CA Maintenance Infrastructure
ML312
Section 14
☎ 59826
📁 70.20.0/TBL
✉ JV/SSo/JPB
Annexe: 1 plan

CIRCULAIRE N° 7MI/1999

TBL1 **INDICATION KTBL DANS LES POSTES TOUT-RELAIS**

OPSTELLING Rdl
MONTAGE Rdl

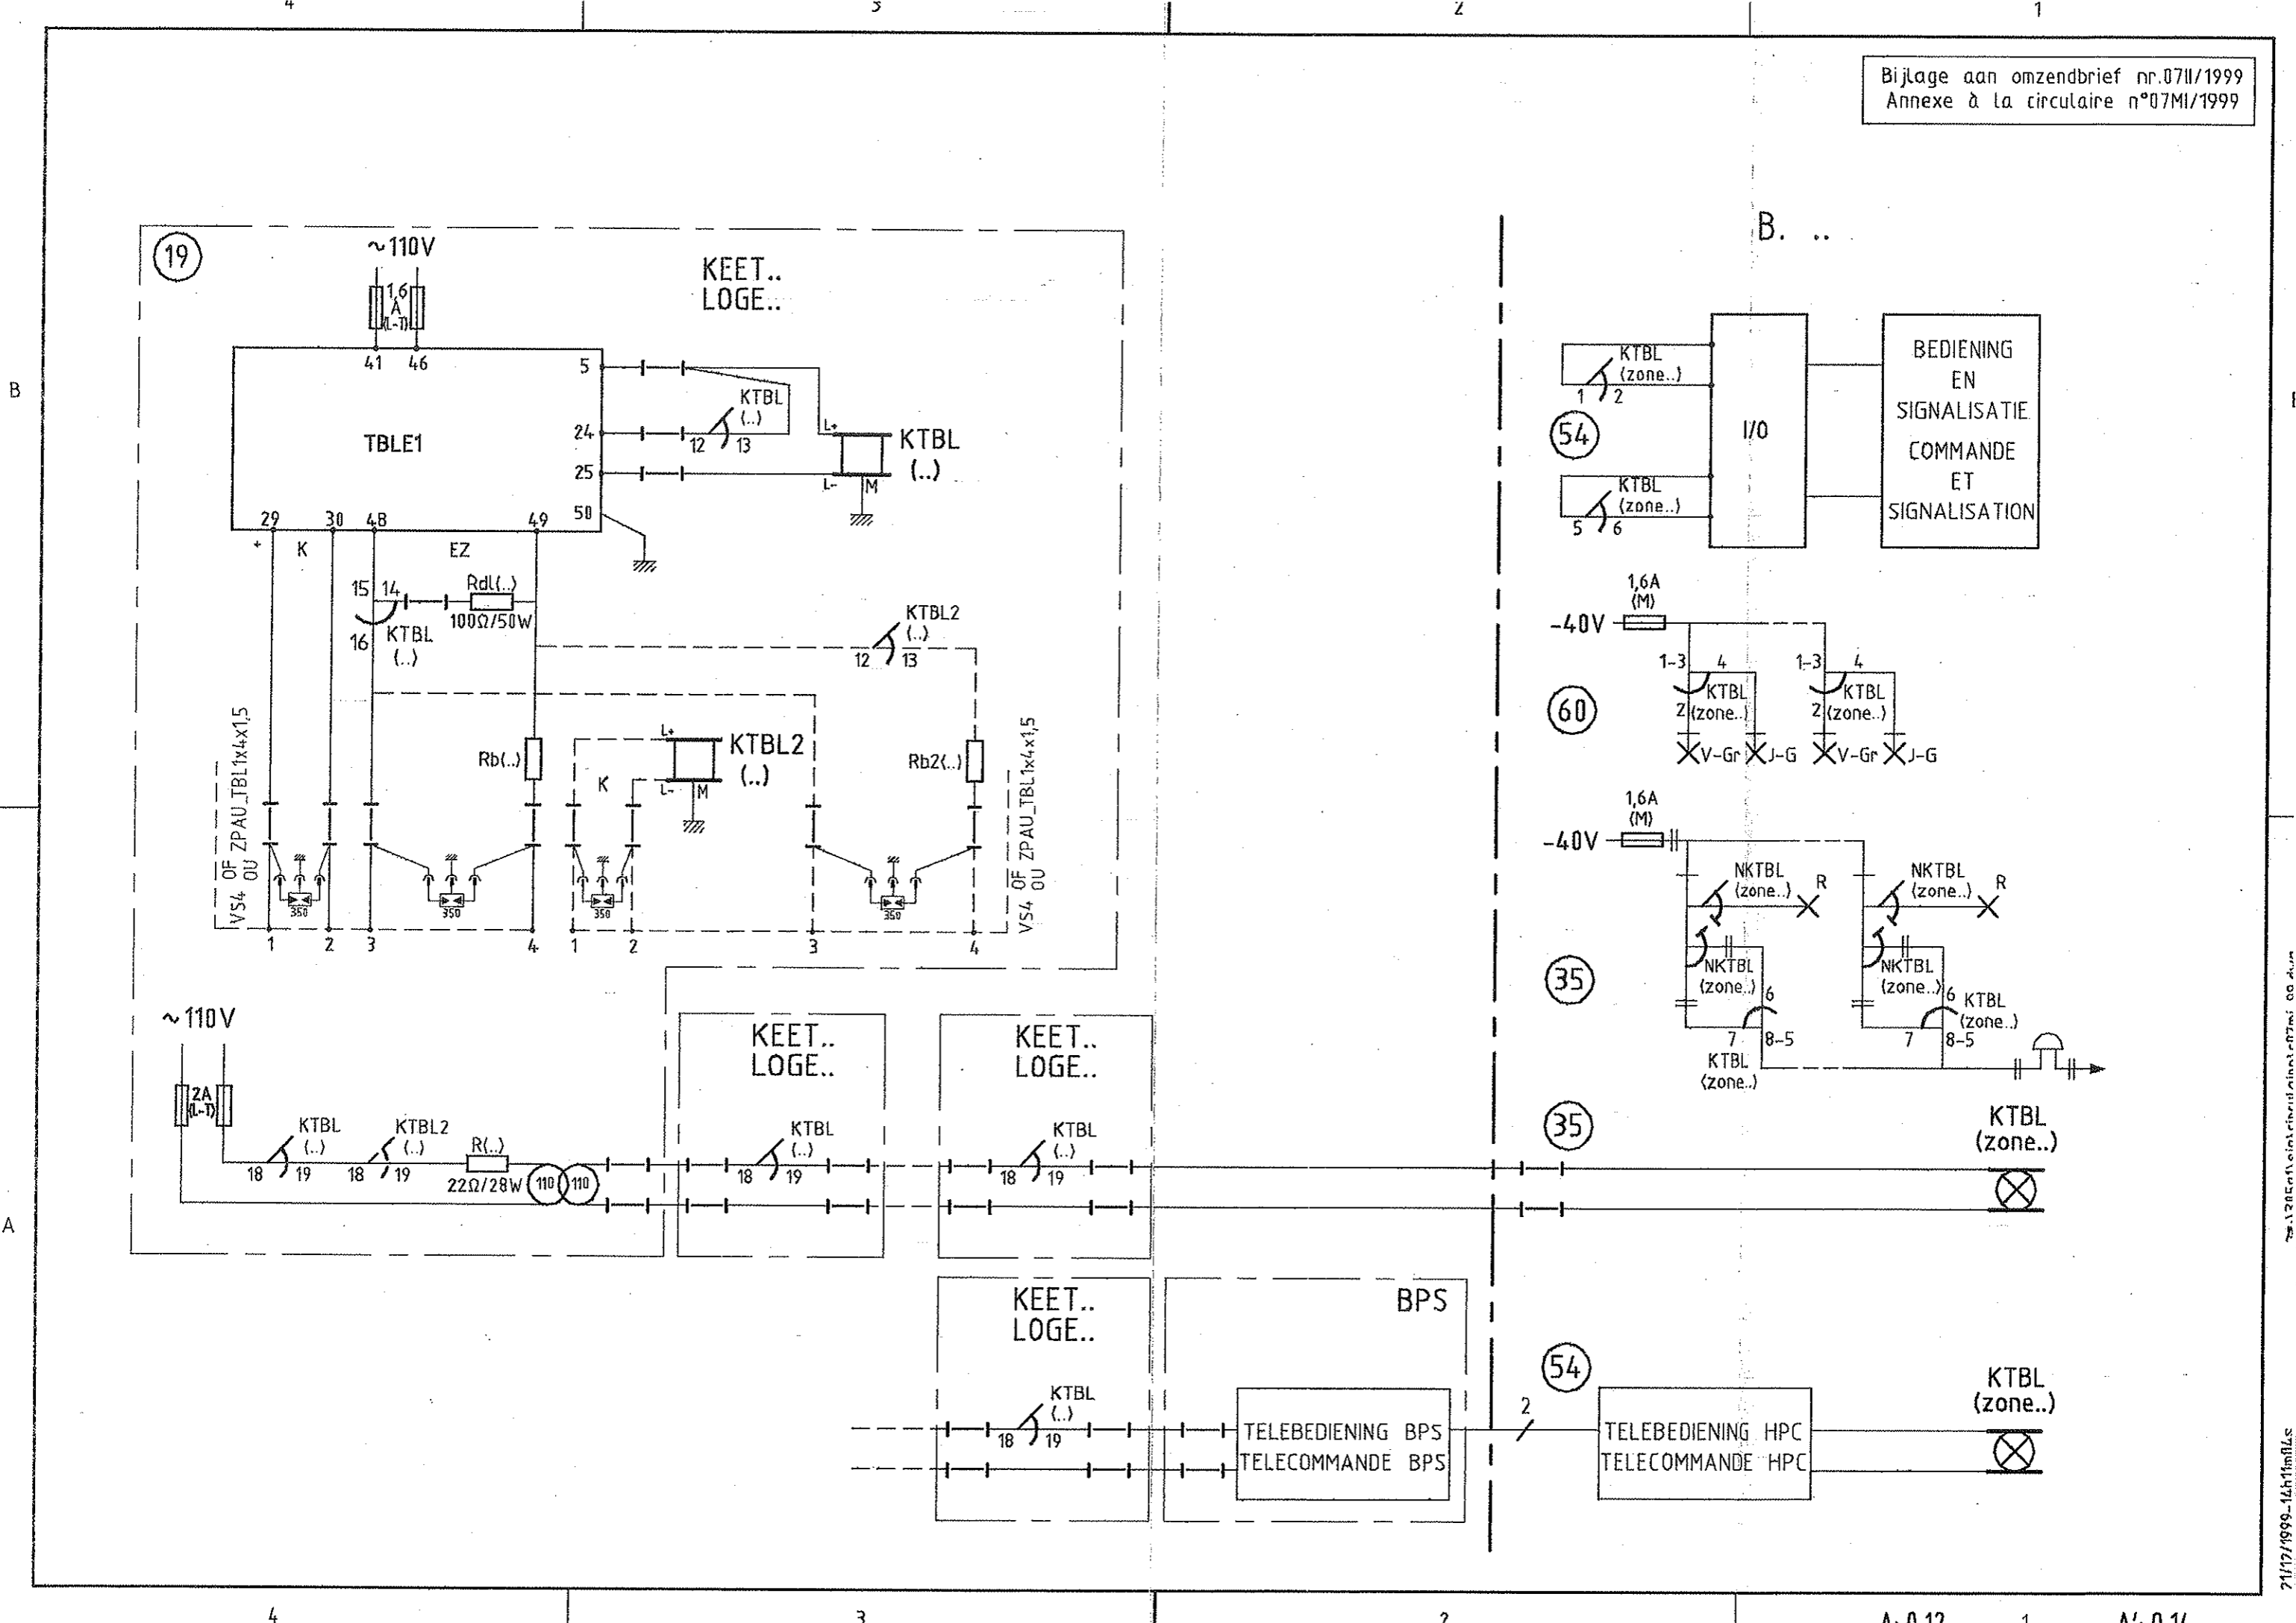
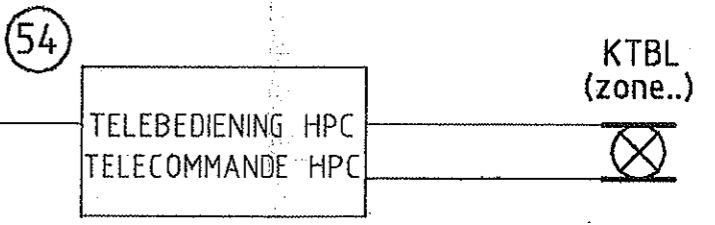
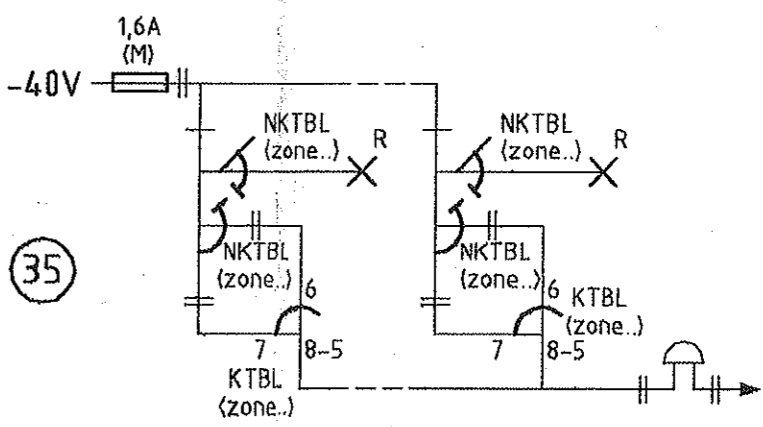
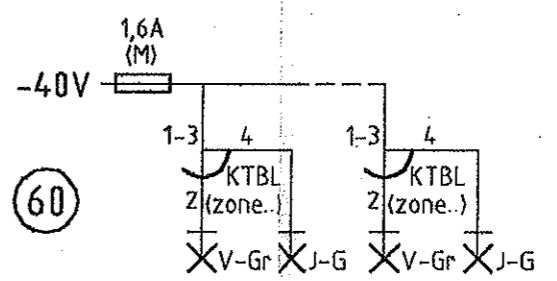
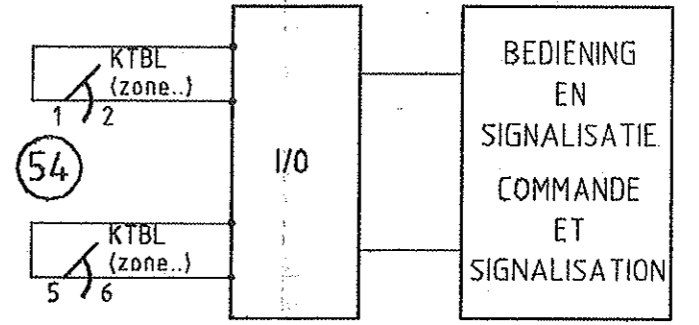
En tout cas, le relais KTBL sera conservé. En cas de dérangement du système TBL1, le relais KTBL chute et provoque la coupure du circuit d'émission vers la balise. L'émetteur reste en charge sur une résistance Rdl (dummy load) qui empêche la détérioration des amplificateurs de sortie. Cette résistance, installée sur une plaque de refroidissement, possède le numéro de nomenclature 35.985.010.
